DODATEK Č. 1 KE SMLOUVĚ O DÍLO č. d201700581 ze dne 4. 12. 2017

1. Smluvní strany uzavřely dne 4. 12. 2017 smlouvu o dílo č. d201700581 (dále jen „Smlouva“), jejímž předmětem byla rekonstrukce objektu Palachova 3416, Chomutov.

Změnový list č. 1 ze dne 21. 2. 2018

Název stavby:	Rekonstrukce objektu Palachova 3416, Chomutov
Číslo smluvního vztahu:	125/11/2017/Bal D 201700581
Název části stavby (PS, SO):	A Rekonstrukce bytových jednotek a společných prostor
<p>Na základě oznámení zhotovitele o skutečnostech, které vyžadují provést změnu smluvní dokumentace ve smyslu smlouvy o dílo. Změna se týká technického řešení díla s dopadem na jeho smluvní cenu a termín dokončení díla</p>	
<p>Původního řešení (dle smluvní dokumentace):</p> <p>Z01 – VÝKLENKY: stávající stěny v prostorech parapetů, pod okny nebyly zároveň se stěnou, v těchto místech se nacházely původně výklenky, které byly překryty deskami a tak, tato pod parapetní část působila jako celek. PD neřeší.</p> <p>Z02 – Elektroinstalace: Kabely pro elektrorozvody měly být vedeny, dle PD v podlaze. Zadávací dokumentace neřešila domácí telefon, zvonky a anténní systém.</p> <p>Z03 – Omítky: dle PD měly být nové omítky stěn, stropů a kle

PRÍLOHA Č. 1 ZL

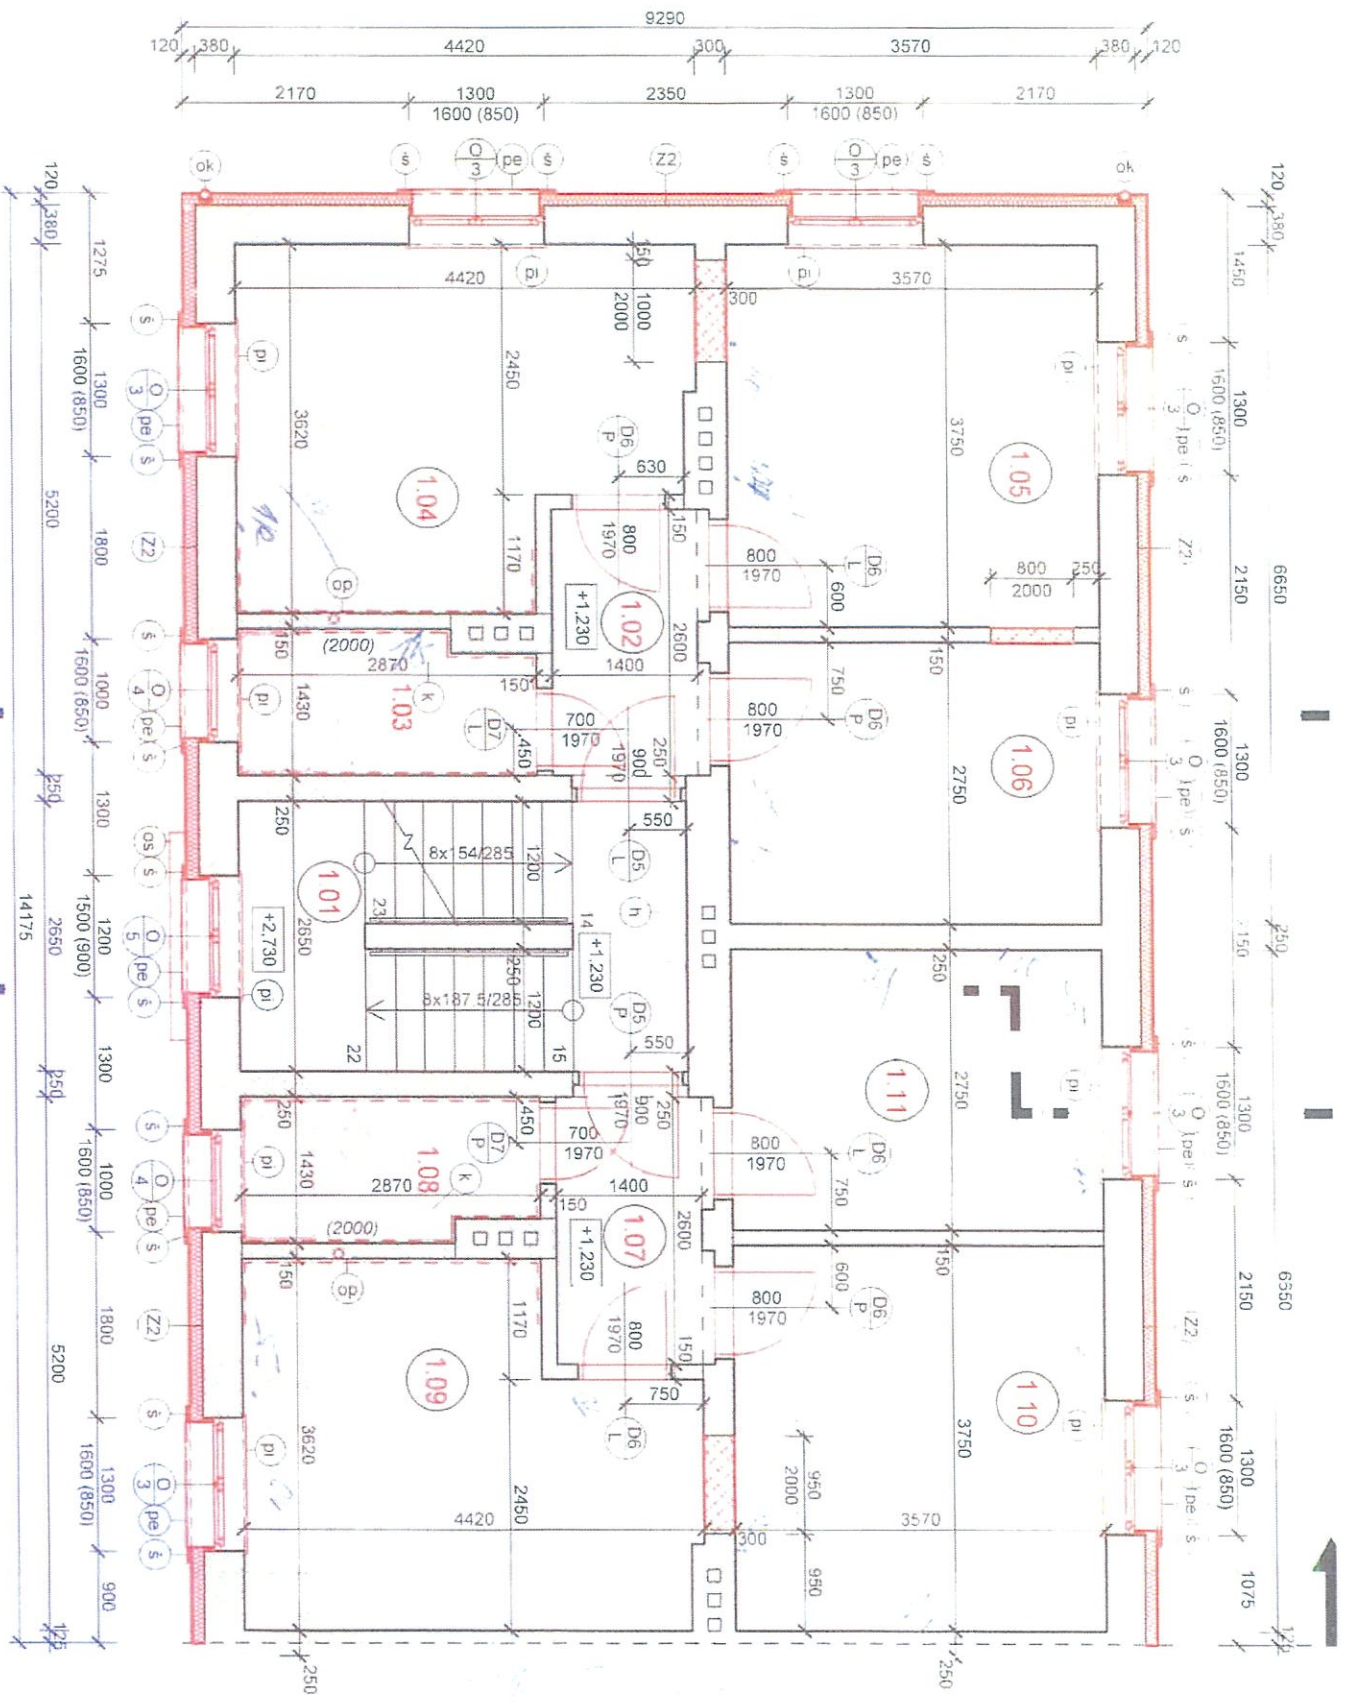
<p>Nové řešení:</p> <p>Z01 – Výklenky: stěny v prostorech parapetů budou srovnány přizdívkami a omítkou, zároveň se sousední zdí, především z důvodů následného osazování otopných těles pod okny. V těchto místech byla tloušťka obvodové stěny pouze 15 cm. Stavební práce obsahují zadržky z Ytongu ve výměře – tl. 100-150 mm – 9,718 m² a omítky v rozsahu – 28,917 m².</p> <p>Nová cena dle podmínek SoD: 19.488,00 Kč</p>

Z01 – srovnání výklenků bylo nutné pro osazování otopných těles pod okny, protože v těchto místech byly tloušťka obvodové stěny pouze 15 cm. Projekt nepředpokládal výklenky.

PRÍLOHA Č.2 ZL

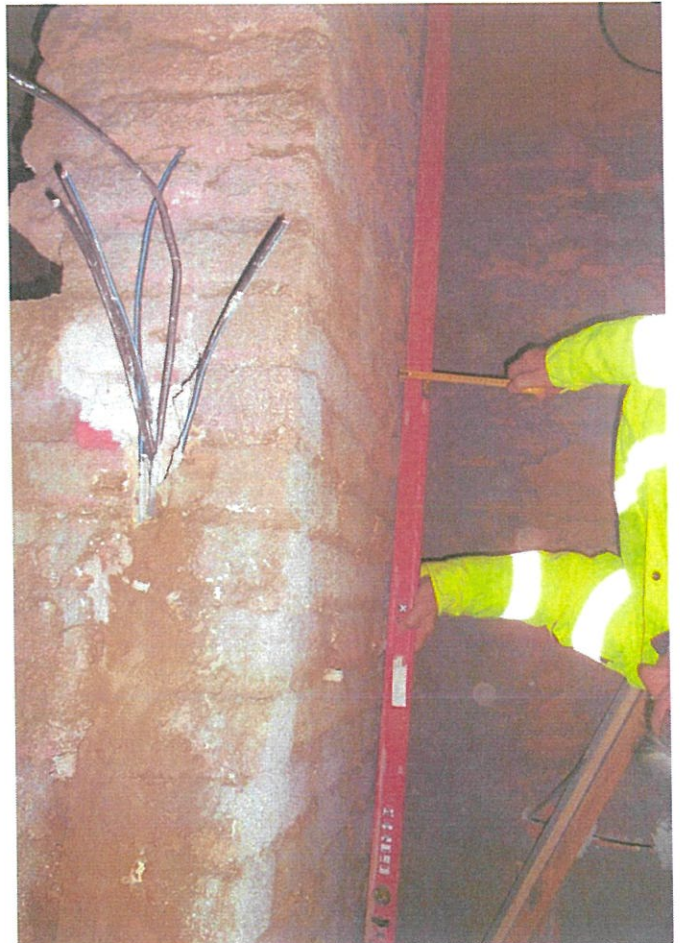
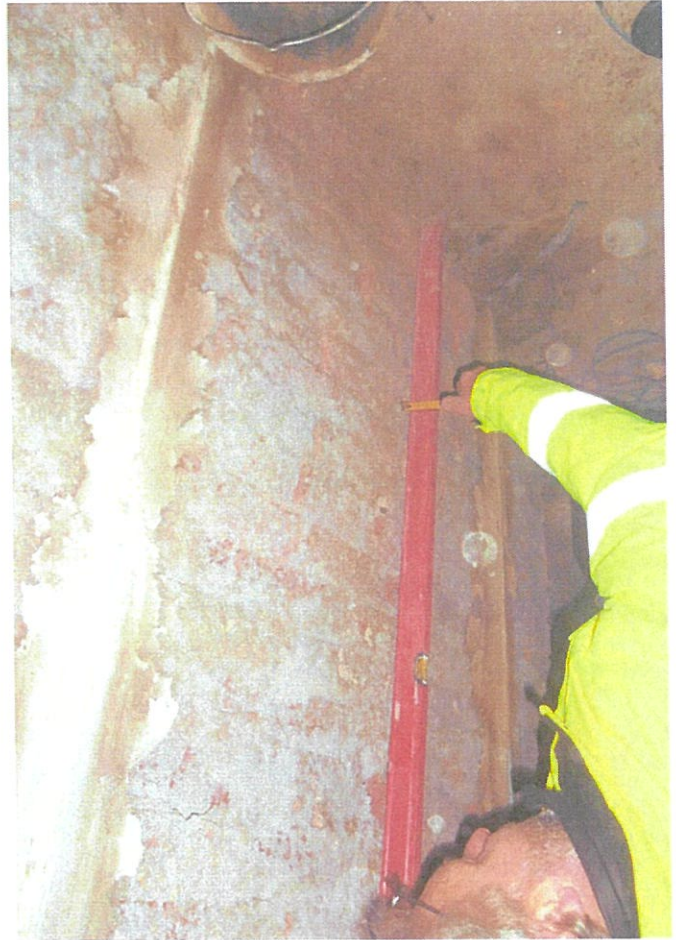
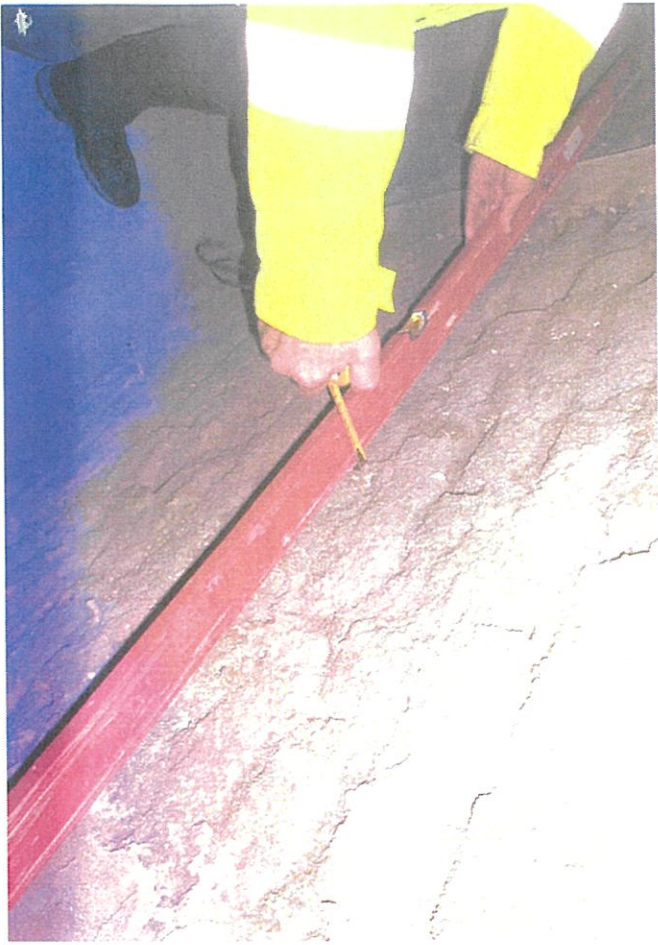
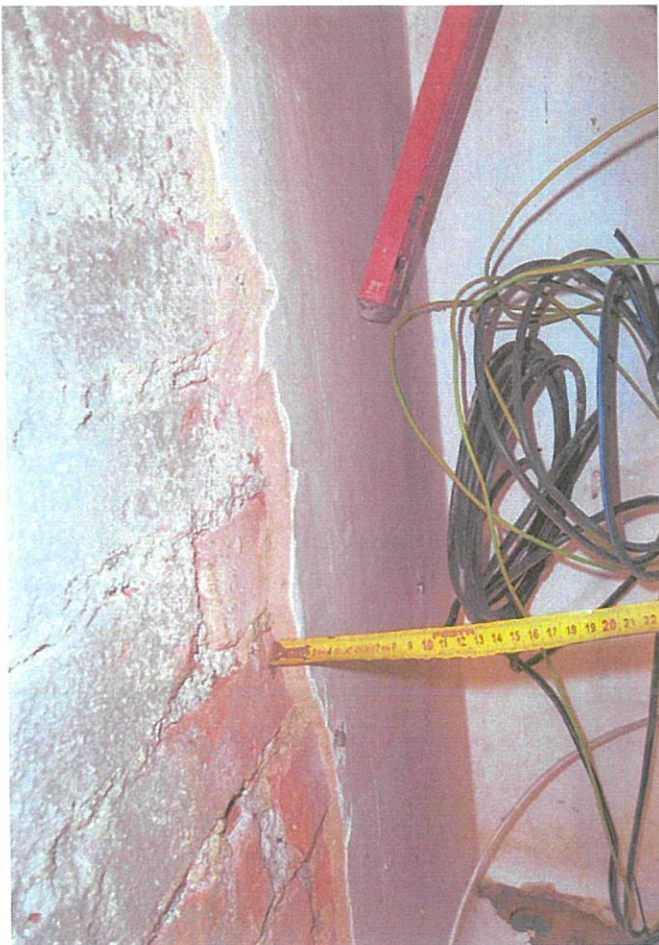
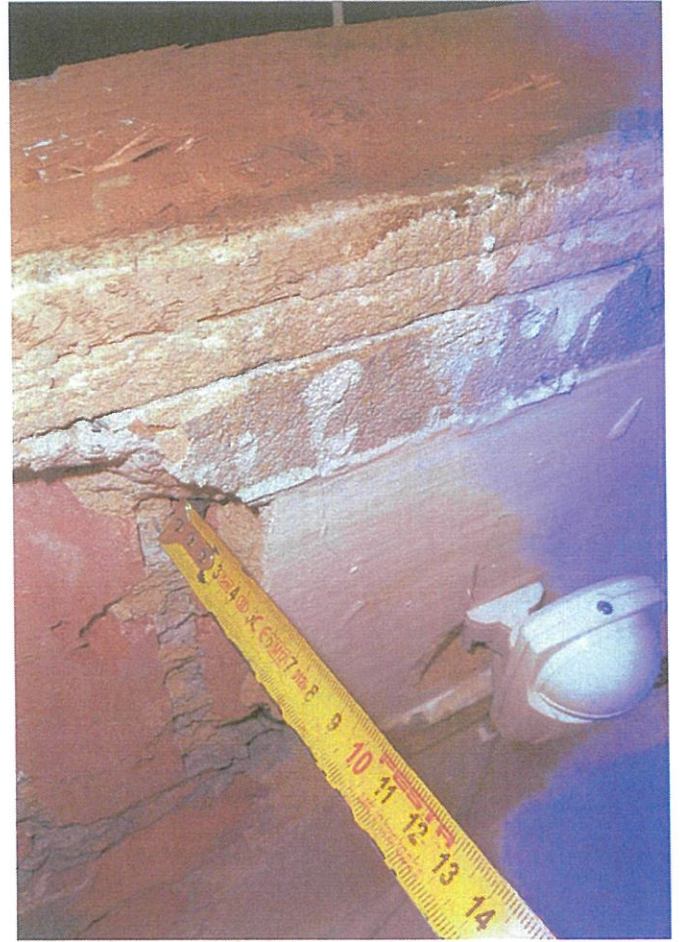
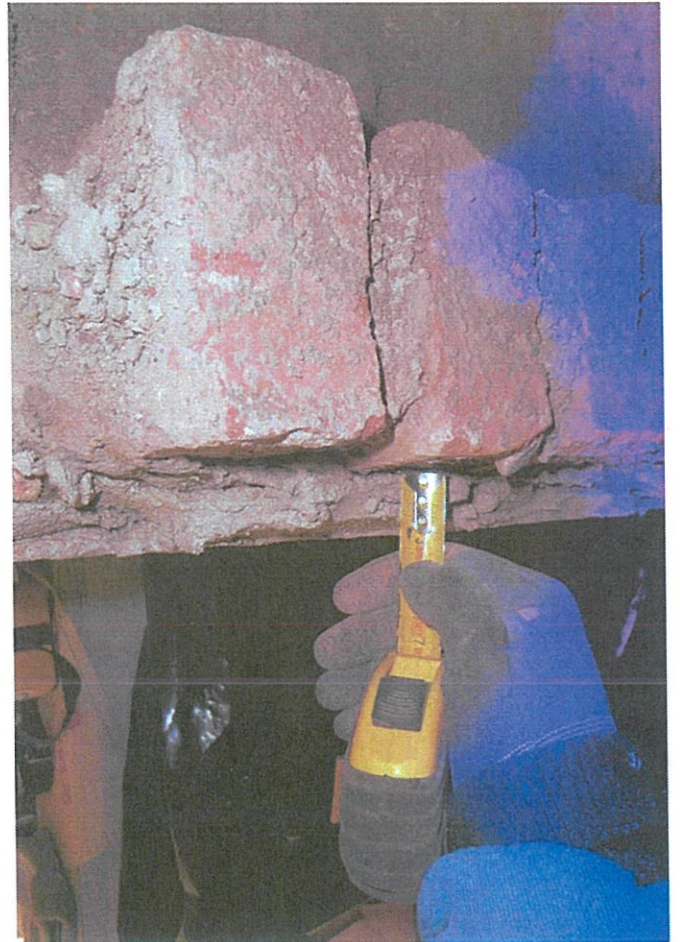
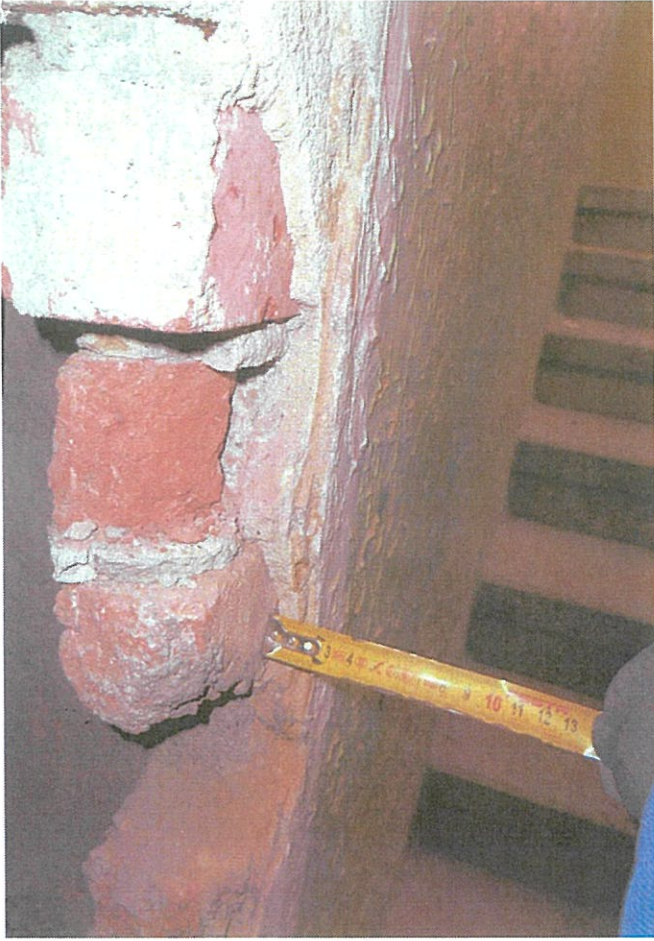
Z03 – Omítky: Po otlučení omítek stěn byla změřena jejich nerovnost a je nutné provádět omítky ve větších tloušťkách pro srovnání a celistvost stěn, než předpokládal projekt. Stropy zůstanou stávající, omítky na nich nebudou prováděny. Z tohoto důvodu bylo nutné provést nad rámec stávajících omítek doplnění na skutečné tloušťky realizovaných omítek v rozsahu 839,746 m². Po dohodě s objednatelem bylo snížení výměry omítek o 10% (příloha č. 1, 2). PBŘ předpokládá, že stropy zůstanou omítnuté pro zachování požární odolnosti. – odečteno otlučení omítek stropů a nové omítky stropů ve výměře - 266,52 m².

Z04 – Omítky – schodiště: omítky, v prostoru schodiště budou otlučeny, v celkové výměře 138,037 m² a následně znovu omítnuty v průměrné tloušťce 20 mm. Nová omítka byla počítána jen na 38 m². Omítky musí být prováděny ve větších tloušťkách kvůli jejich nerovnosti.

Z07 – Schody: bude provedena pouze lokální oprava 3 stávajících kamenných schodů. Výměna 3 stávajících schodů není nutná vzhledem k jejich stavu.

Střešní latě

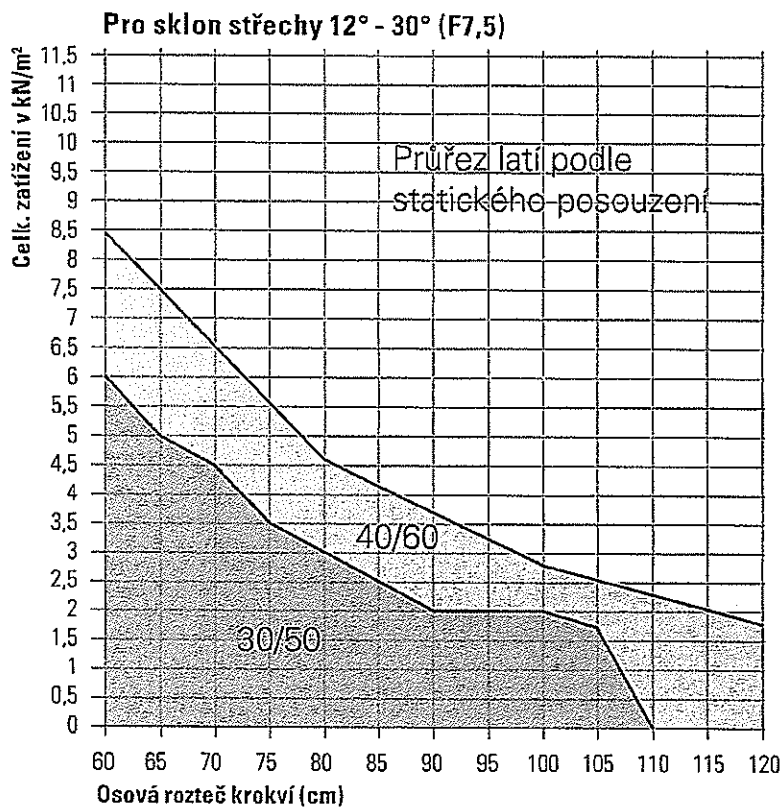
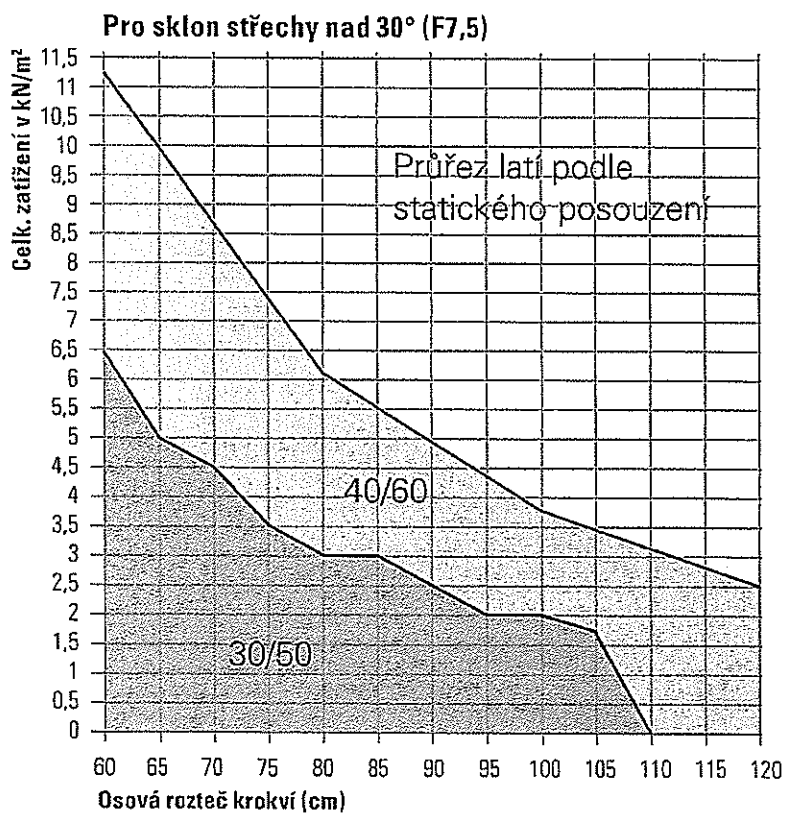
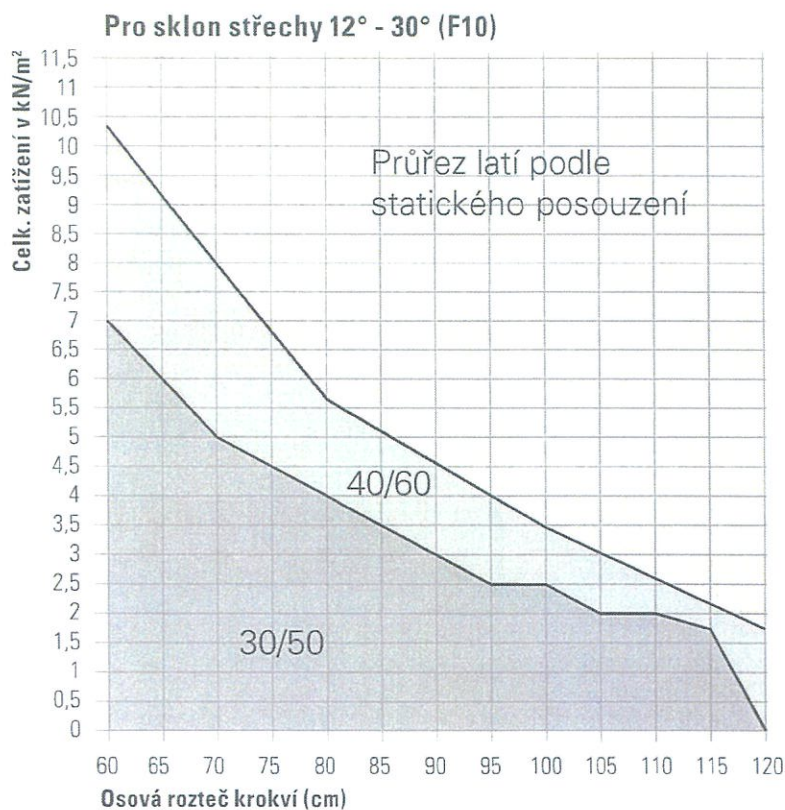
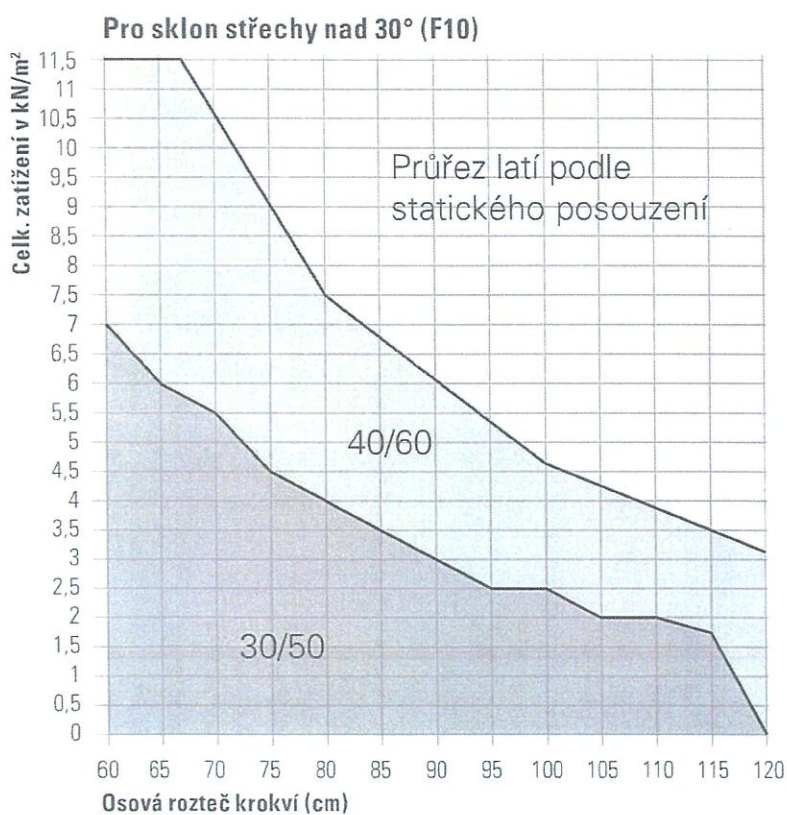
Z08 – Střecha: nově změna rozměrů latí na 40x60 mm. Vzhledem k tomu, že nová krytina je betonová a vzdálenost krokví je 1,0 m, původně navržené rozměry latí 35/35 a 40/40 mm jsou nedostačující a je nutné je provádět v rozměru 40x60 mm. Jedná se o navýšení 0,716 m³ latí. (příloha č. 3). Dále je nutné provést nové klempířské prvky v délce 10 m (PD neřeší napojení střechy u sousedního objektu).

Z08 – vzhledem k tomu, že nová krytina je betonová, původně navržené rozměry latí 35/35 a 40/40 mm jsou nedostačující a je nutné je provádět v rozměru 40x60 mm. PD neřeší napojení střechy u sousedního objektu, je nutné provést nové klempířské prvky

Při osově vzdálenosti krokví 1 – 1,2 m se doporučuje rozměr latí 40 x 60 mm, nad tuto rozteč je třeba rozměr latí posoudit statickým výpočtem.
